Avis IRSN n° 2014-00185

Objet : Site du Tricastin
Evaluation des conséquences du projet de gazoduc ERIDAN sur les installations nucléaires du site du Tricastin

Schéma prévisionnel de franchissement du canal de Donzère-Mondragon

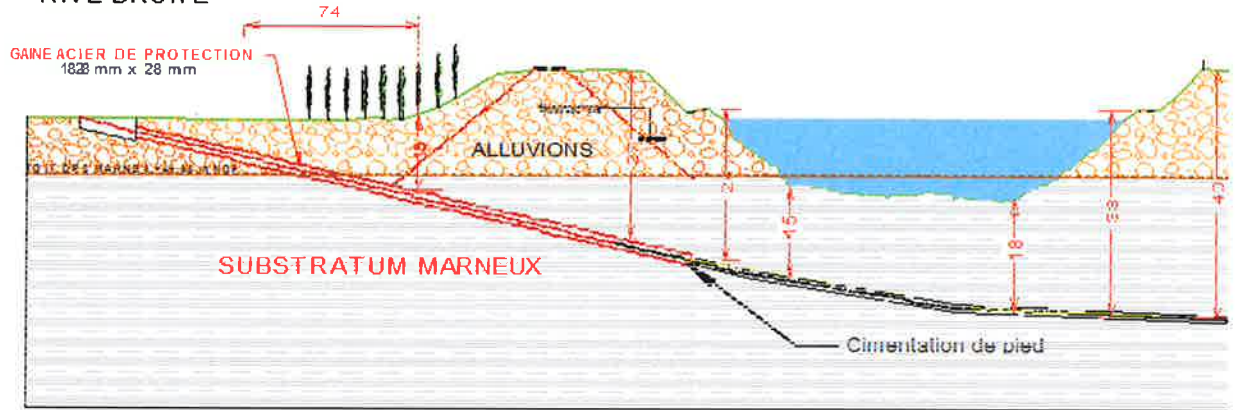
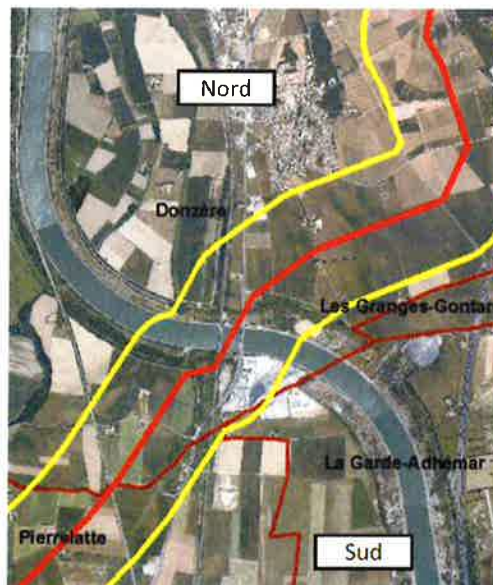
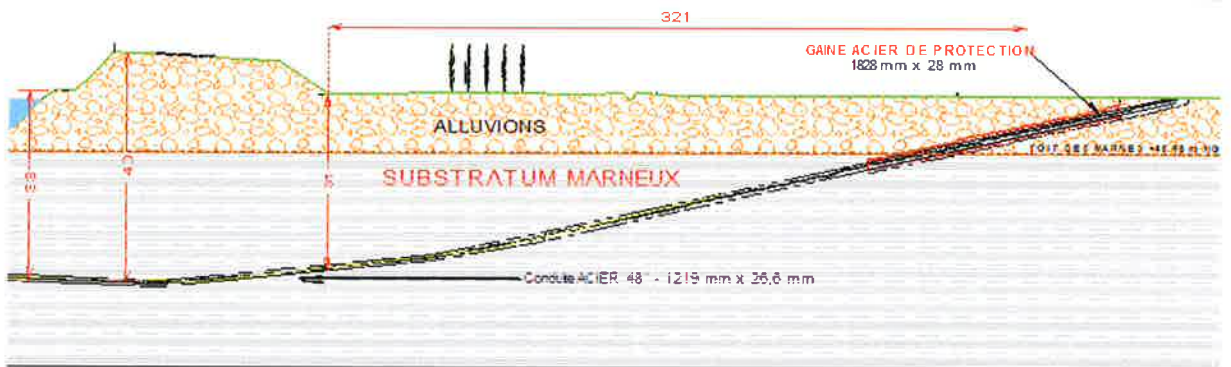
Le franchissement du canal en sous-œuvre (cf. annexe 2 au présent avis) est prévu :

- côté rive droite du canal, à des profondeurs minimales de 15 m au pied de la digue et de 5 m à une distance de 70 m du pied de la digue ;
- côté rive gauche du canal, à des profondeurs minimales de 34 m au pied de la digue et de 5 m à une distance de 320 m du pied de la digue ;
- dans un tube de protection (*casing*) en acier d'un diamètre extérieur de 1 828 mm et de 28 mm d'épaisseur pour la traversée de la couche alluvionnaire ; l'espace annulaire libre entre la canalisation principale et le *casing* sera colmaté par un matériau étanche souple dont la perméabilité est inférieure à 10^{-10} m/s ; la nature de ce matériau dépend de l'étude de protection cathodique actuellement en cours.
